RÉPONSES AUX QUESTIONS ET COMMENTAIRES DU MDDELCC

PROJET DE RÉFECTION DE LA VOIRIE DE
LA RUE DE LA GRÈVE-GILMOUR
ÉTUDE D'IMPACT
SUR L'ENVIRONNEMENT

MAI 2017

Projet n° : 161-11443-00
Date : Mai 2017

CARTES 3, 8-1 ET 8-2 RÉVISÉES

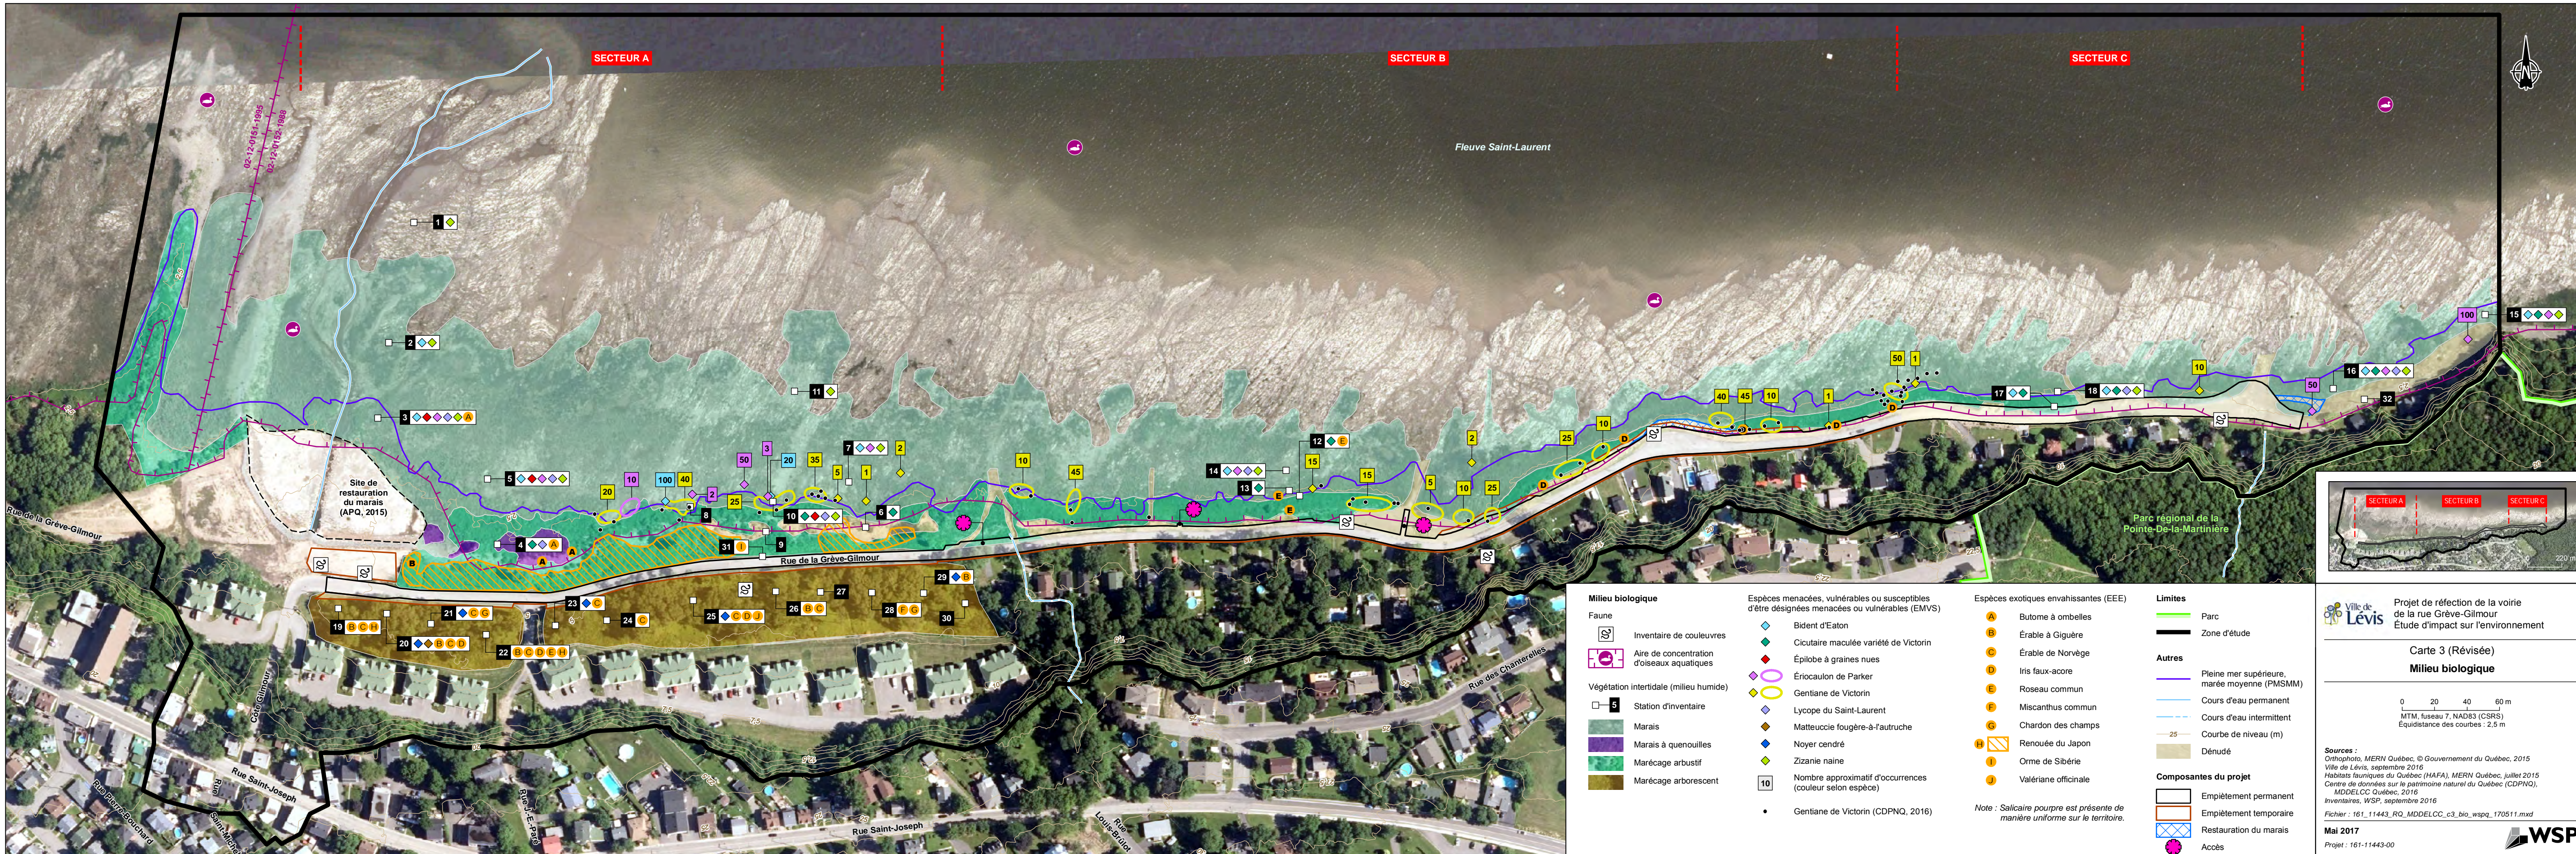
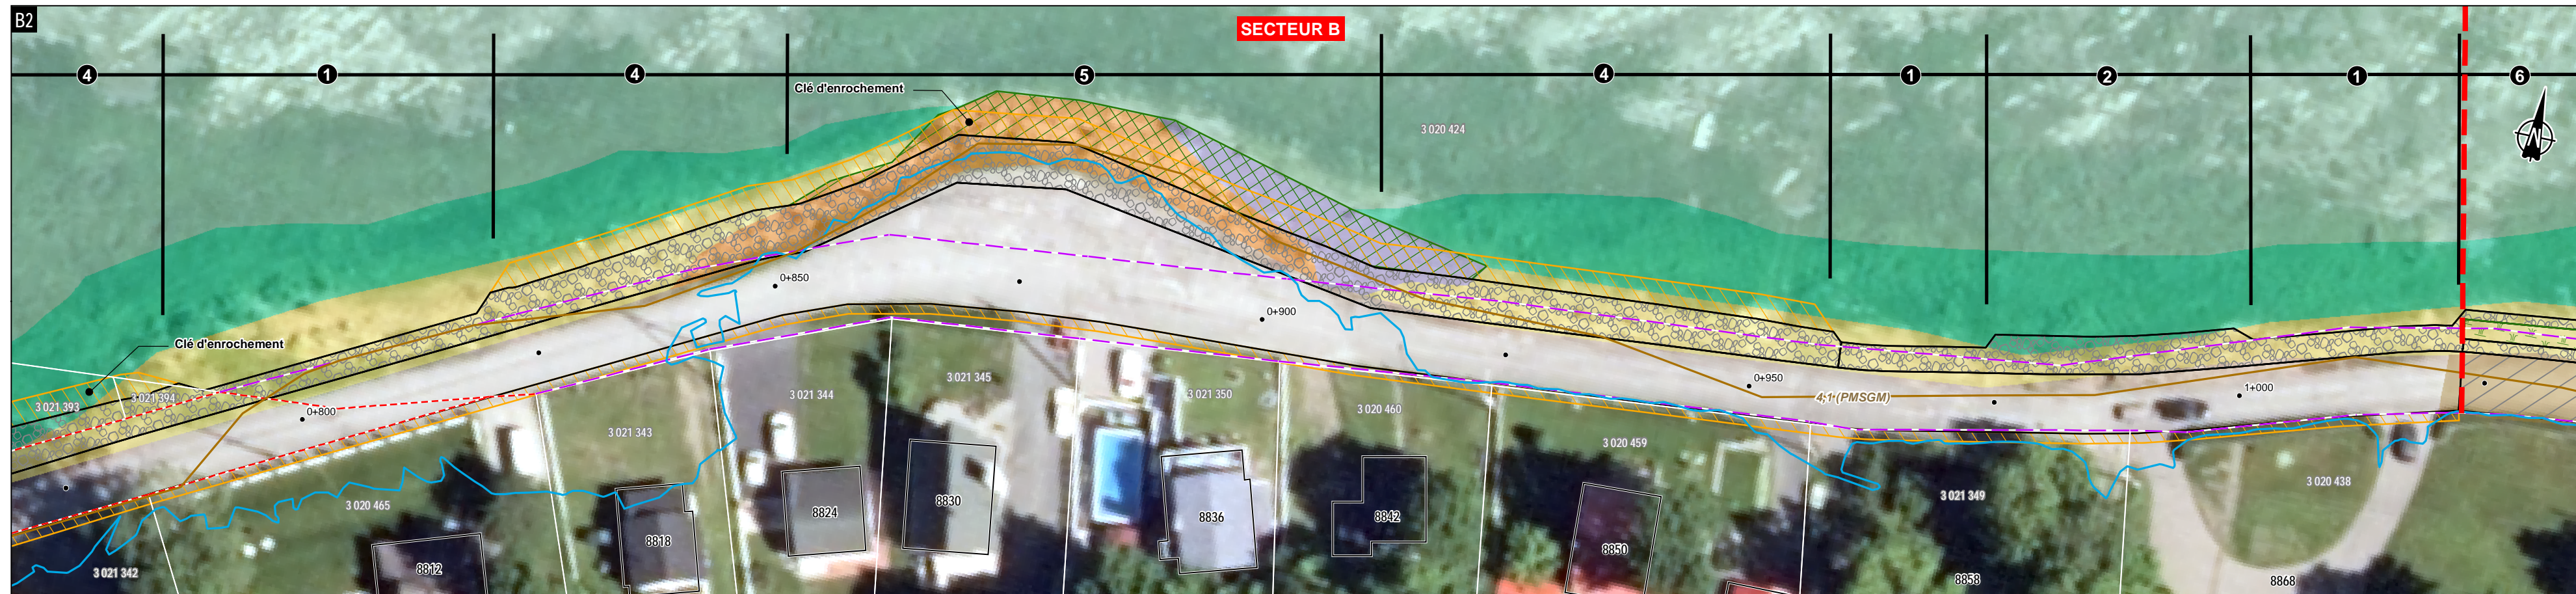
- QC - 4.** L'initiateur doit produire une nouvelle version de la carte 3 illustrant le milieu biologique en y ajoutant les éléments suivants :
- L'ensemble des infrastructures du projet indiquées aux cartes 5.1 et 5.2 en plus des trois accès prévus (chaînages 0+420, 0+580 et 0+700).
 - Identifier les secteurs A, B1, B2 et C.
 - Indiquer précisément les superficies de marécage arborescent, marécage arbustif, marais à quenouilles et de marais qui seront empiétées par toutes les infrastructures (en distinguant ce qui est temporaire de permanent) indiquées aux cartes 5.1. et 5.2 en plus des trois accès prévus (chaînages 0+420, 0+580 et 0+700).

- **En complément de ce qui a déjà été demandé, l'initiateur doit produire une ou des carte(s), à l'image de l'annexe 8, illustrant l'empiètement du projet sur les milieux humides, précisant les gains en superficie et les superficies de marécage arborescent, marécage arbustif marais à quenouilles et de marais qui seront empiétées par toutes les infrastructures indiquées aux cartes 5.1 et 5.2.**
- **L'initiateur doit faire une révision et une refonte des tableaux 8.2 et 8.3.**
- **S'il advenait, suite à la révision demandée, que les travaux n'engendrent pas un gain net en superficies humides, les pertes devront être compensées et l'initiateur devra présenter un programme de compensation des impacts sur les milieux humides au plus tard à la phase d'analyse de l'acceptabilité environnementale du projet.**

Les éléments demandés ont été ajoutés sur la carte 3 révisée présentée à l'annexe 2, qui constitue une mise à jour de la carte 3 de l'étude d'impact. En ce qui concerne les secteurs B1 et B2, il ne s'agit que de numéros de feuillet correspondant à des secteurs de représentation des composantes du projet et du milieu sur les cartes 5-1 et 5-2 Description du projet et des annexes 8-1 et 8-2 Empiètement. Cela ne correspond à rien d'autres à l'égard du projet.

Les cartes de l'annexe 2 montrent l'empiètement du projet (temporaire et permanent) sur les différents types de milieux humides. Les superficies sont cependant présentées dans le tableau de l'annexe 3.
